Keuringsverslag van een elektrische laagspanning- en zeer lage spanningsinstallatie

NIET CONFORM

Straatnaam Solftplaats
Huisnummer 17
Busnummer
Postcode 2040
Gemeente Berendrecht
Land België

Controlebezoek van een huishoudelijke installatie volgens (KB 08/09/2019) - AREI Boek 1- 6.5, en 4.2.4.3.

Afbeelding schakel- en verdeelbord:

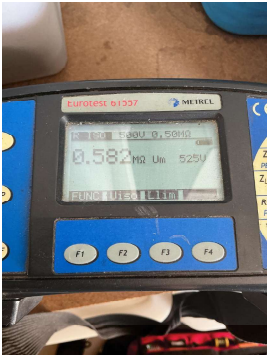
- I5.11 Niet gebruikte invoeringen van het verdeelbord zijn niet correct of onvoldoende afgedicht. DIN openingen (Boek 1 Afdeling 5.1.4. en 4.2.2.3.)
- I5.14 De nominale spanning dient duidelijk vermeld te worden op een oordeelkundig gekozen plaats. (Boek 1 Onderafdeling 3.1.3.3.)

- I6.01 De differentieelschakelaar aan het begin van de huishoudelijke installatie is niet verzegelbaar. (Boek 1 Onderafdeling 4.2.4.3.)
- I6.03 De nominale stroomsterkte van de algemene en/of bijkomende differentieelschakelaar dient aangepast te zijn aan de overstroombeveiliging. (Boek 1 Afdeling 4.4.1.)

- Water/gastellers
- Hoofddiff 40A maar teller 63A LP is afgetakt voor de REM dus hoofddiff is te licht

EENDRAADSCHEMA

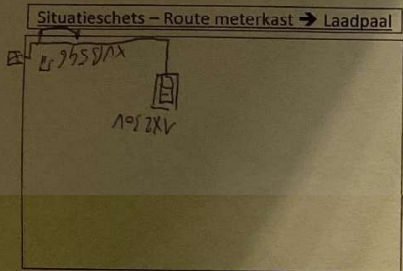
- I1.02 Ééndraadschema van de installatie komt niet overeen met de werkelijkheid. (Boek 1 Afdeling 2.12 - 2.13 en 3.1.2)
- I1.04 Situatieschema van de installatie komt niet overeen met de werkelijkheid. (Boek 1 Afdeling 2.12 - 2.13 en 3.1.2)

- I1.05 Adresgegevens of gegevens installateur ontbreken of zijn onvolledig op het ééndraadsschema en/of situatieplan van de huishoudelijke elektrische installatie. (Boek 1 Afdeling 2.12 - 2.13 en 3.1.2 en 9.1.2)
